**ZIE BIJZONDERE
VOORWAARDE(N)**

BIJZONDERE VOORWAARDEN:

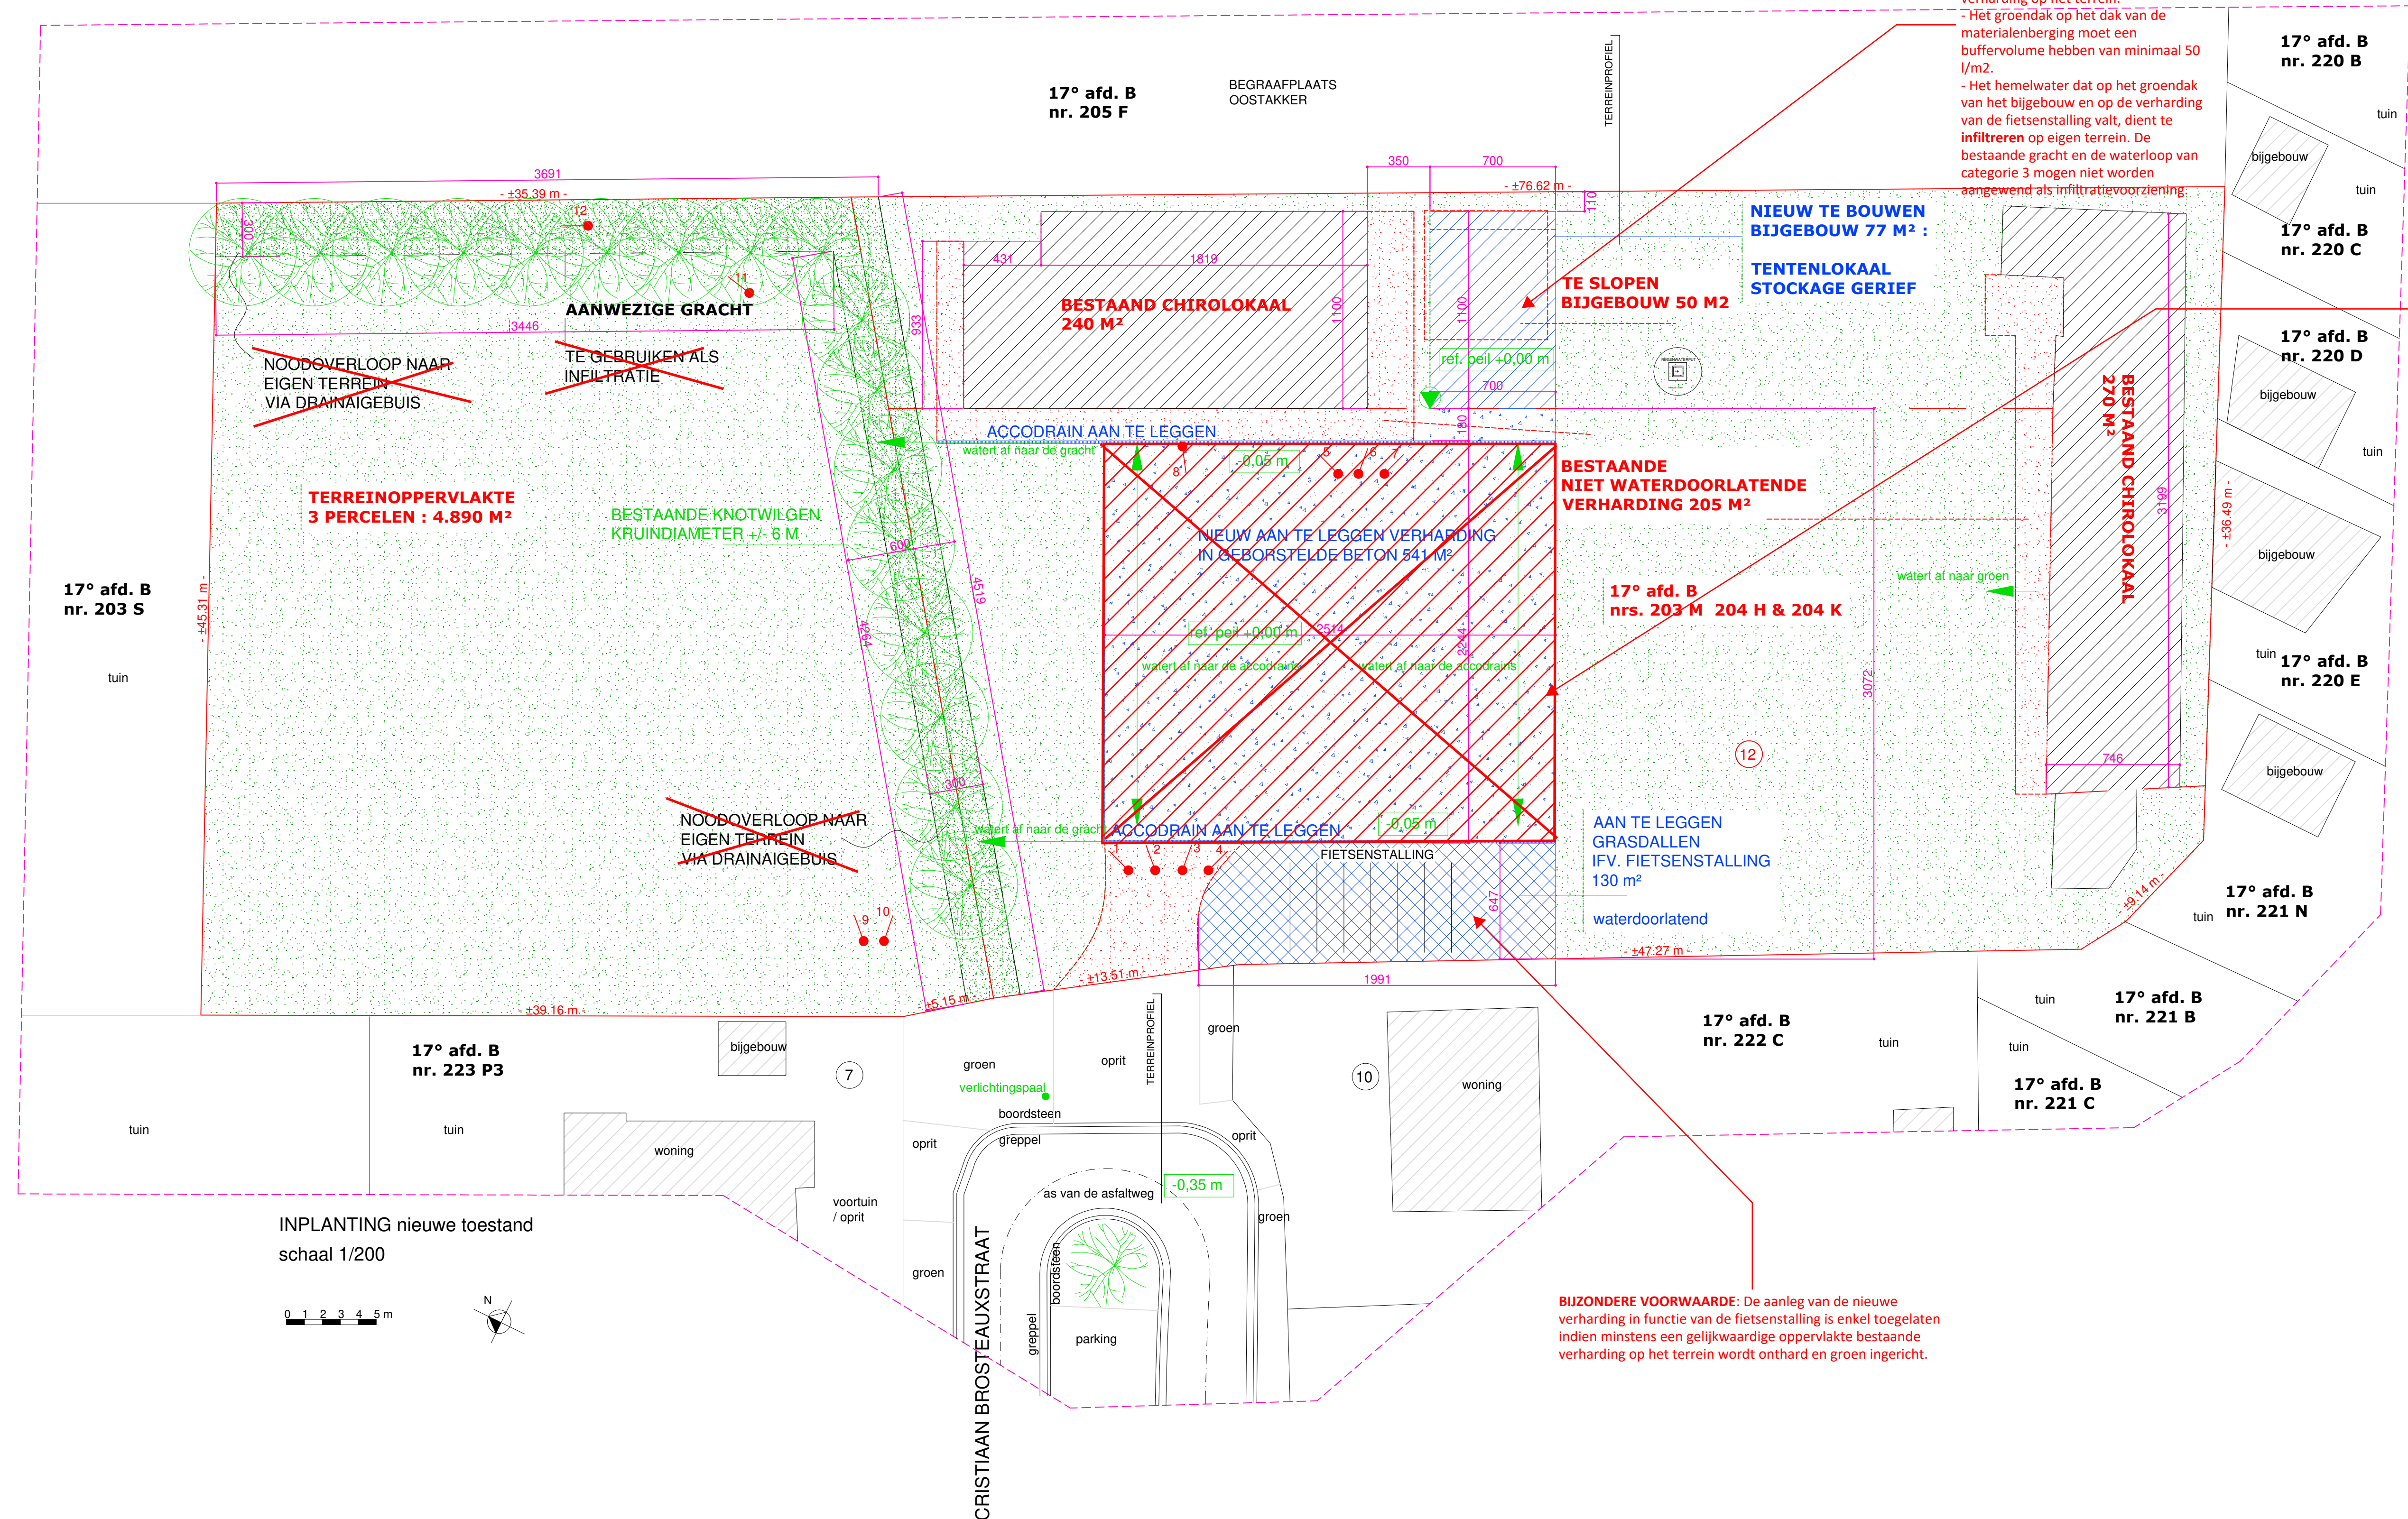
- De bijkomende terreinbezetting als gevolg van de uitbreiding van de berging dient te worden gecompenseerd door de **ontharding** en groene inrichting van minstens een gelijkwaardige oppervlakte bestaande verharding op het terrein.

- Het groendak op het dak van de materialenberging moet een buffervolume hebben van minimaal 50 l/m².
- Het hemelwater dat op het groendak van het bijgebouw en op de verharding van de fietsstalling valt, dient te **infiltreren** op eigen terrein. De bestaande gracht en de waterloop van categorie 3 mogen niet worden aangewend als infiltratievoorziening.

- De volgende handelingen zijn uitgesloten van de vergunning:
 - De volledige heraanleg van het bestaande centrale speelteler in niet-waterdoorlatende verharding (geborsteld beton).
 - Het gebruik van de bestaande gracht of de gecatalogeerde waterloop van categorie 3 als infiltratievoorziening.
 - Het afleiden van hemelwater naar de waterloop via drainageleidingen.

BIJZONDERE VOORWAARDE: De aanleg van de nieuwe verharding in functie van de fietsenstalling is enkel toegelaten indien minstens een gelijkwaardige oppervlakte bestaande verharding op het terrein wordt onthard en groen ingericht.
